PREDMET: **PRIGOVOR** na PONOVNJ JAVNU RASPRAVU O PRIJEDLOGU VI. IZMJENA I DOPUNA PROSTORNOG PLANA UREĐENJA OPĆINE POSEDARJE (Službeni glasnik Općine Posedarje 03/04, 03/07, 01/13, 05/19, 02/21 i 02/22)

- (1) I. OBRAZLOŽENJE / Plan prostornog uređenja / Definiranje lokacije za smještaj benzinske postaje unutar lučkog područja luke otvorene za javni promet lokalnog značaja u naselju Vinjerac (str. 3)
- (2) 4.4- Građevinska područja naselja Vinjerac – gdje je na grafičkom prikazu vidljiv prijedlog postavljanja benzinske postaje uz (ili na) samom vrhu putničke obale/lukobrana (lokalno zvane Brac)

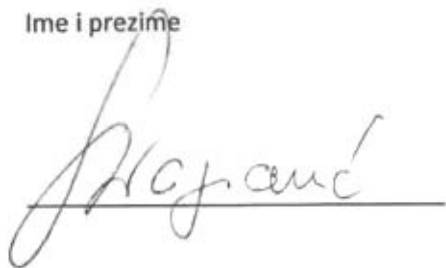
Smatramo da smještanje benzinske postaje unutar lučkog područja luke otvorene za javni promet nije lokalnog značaja u naselju Vinjerac kako se u vašem Obrazloženju navodi, i to iz slijedećih razloga:

- Na vezovima u vinjeračkoj luci većina plovila spada u male potrošače pogonskog goriva, dok se veći potrošači kratkotrajno i povremeno zadržavaju na vezovima tijekom ljeta.
- Veći potrošači pogonskih goriva za plovila ne predstavljaju potencijalnu turističku korist za Vinjerac jer ne raspolažu potrebnom infrastrukturom za dulje zadržavanje (javno dostupni toaleti, javno dostupno napajanje strujom i vodom, te nedovoljno slobodnih vezova) pa se zadržavaju kratko
- Benzinska postaja temeljem navedenog u zoni vinjeračke luke, predstavljala bi uglavnom tranzitno punilište goriva bez ikakvog lokalnog značaja
- Postavljanje benzinske postaje za tranzitno punjenje u Vinjercu, predstavlja opasnost od velikog zagađenja obale posebno u odnosu na njezin specifični smještaj u zaljevu koji nema adekvatne pročišćivače, a niti adekvatno reguliran ispust otpadnih voda
